Информационное письмо № 72

Доводим до Вашего сведения, что с 1 сентября 2022 года ООО НПП "ЭКРА" переходит на выпуск терминалов серии БЭ2502А в обновленном конструктиве.

Рисунок 1 – Габаритные и присоединительные размеры терминалов БЭ2502А

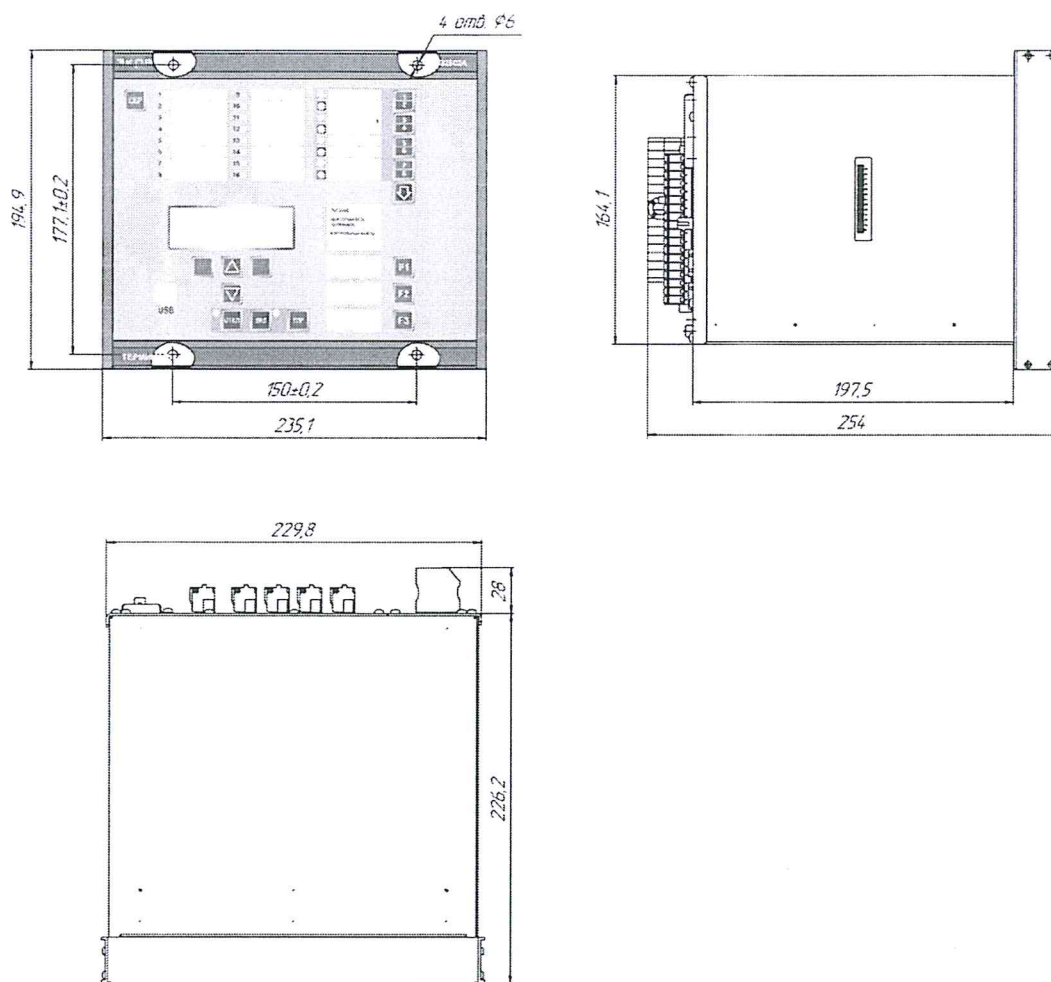
В связи с этим изменились габаритные и присоединительные размеры, а также чертеж отверстий для внутреннего монтажа устройства (вырез в панели под установку).

В уже разработанных проектных решениях, в случае необходимости замены ранее выпущенных терминалов БЭ2502А, следует применять терминалы в обновленном конструктиве с переходной панелью, позволяющей выполнить монтаж терминала в месте установки.
